<p>CORPORACION VIAL DEL URUGUAY S.A.</p>	<p>INFORME DE AUDITORÍA AMBIENTAL</p>	<p>RE-GA-802-C51-20111214</p> <p>Página 1 de 11</p> <p>Versión 01</p>
---	--	--

Informe de Auditoría Ambiental

C/51: “Ruta 26 Tramos entre Km 65 – Km 162”

Fecha Informe V01: 19/12/2011

Ilustración 5: Ubicación del obrador y cantera próximo a curso de agua

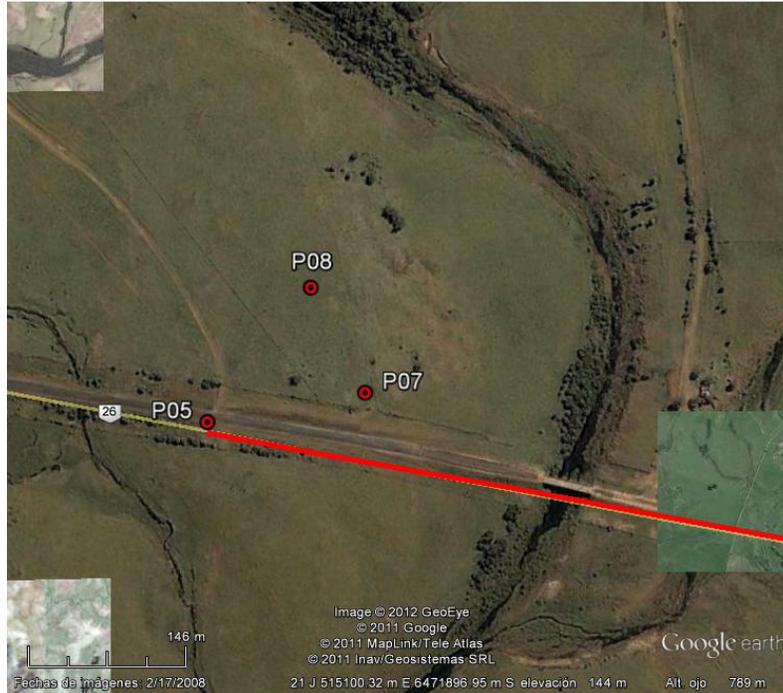
ID	Coordenadas UTM (X,Y)		Prog.	Tipo de No Conformidad	Descripción	Evidencia (Foto, documento, comunicación personal)	Aspecto Ambiental Relacionado (Código)
1	NA	NA	NA	Nº2	No se presenta evidencia de la autorización previa a la explotación de la cantera por escrito del DDO contraviniendo el punto 13.3 del Manual Ambiental de DNV y a su vez esta cantera está a menos de 500 m de un curso de agua contraviniendo el punto 9.8 del Manual Ambiental de DNV	Comunicación personal Ilustración 5 Ilustración 6	
2	NA	NA	NA	Nº2	No se presenta evidencia de la autorización de la ubicación del obrador por escrito del DDO contraviniendo el punto 10.2 del Manual Ambiental de DNV y a su vez este obrador está a menos de 500 m de un curso de agua contraviniendo el punto 9.8 del Manual Ambiental de DNV.	Comunicación personal	
3	NA	NA	NA	Nº1 Nº2	No se presenta evidencia de la Autorización Ambiental Previa – AAP de la cantera contraviniendo el Decreto 349/05, y el puntos 13.1 del Manual Ambiental de DNV, y el numeral 3, literal A del PGA de la empresa.	Comunicación personal	81
